# BL-12Cハッチの変化

## ➤ BL-12Cの変化

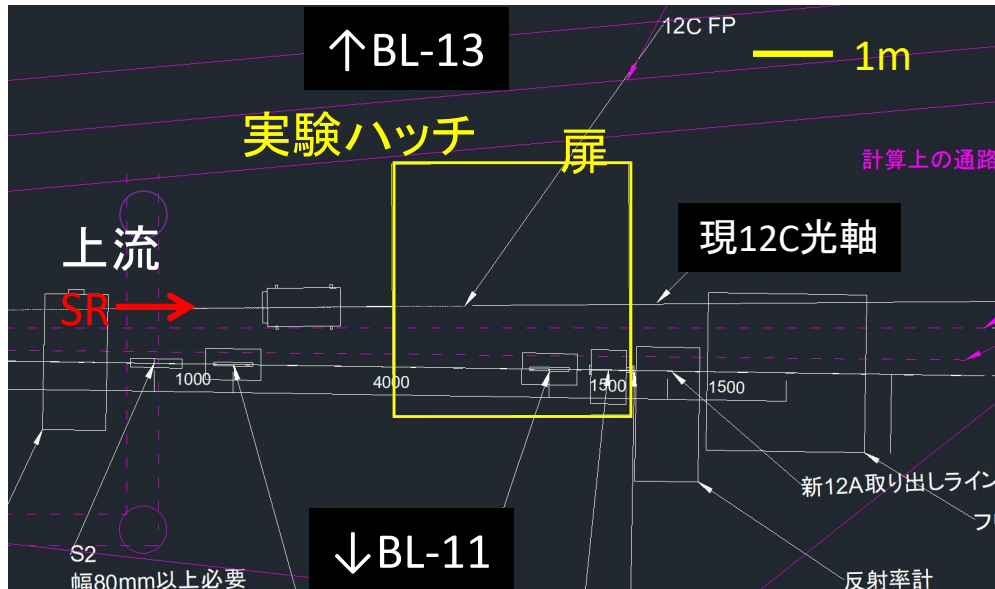
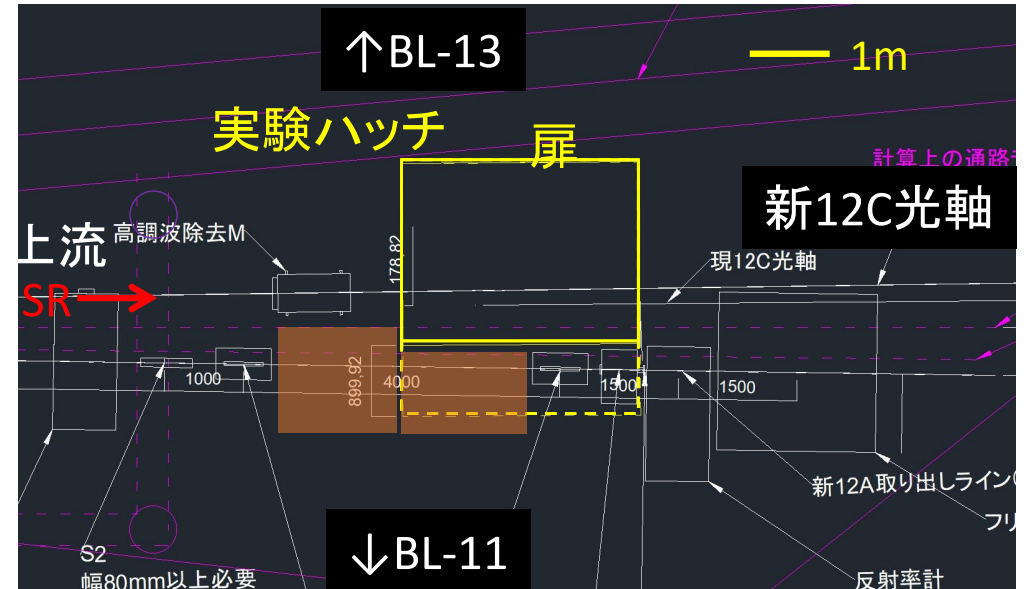
取込の変化 +6mrad ~ +11mrad ⇒ +11.5mrad ~ 16.5mrad  
中心線で5.5mradの移動

ハッチ上流端でビーム位置は178.8mmBL-13側に移動

ハッチの縮小 BL-11側を900mm縮小

ハッチ縮小前

ハッチ縮小後
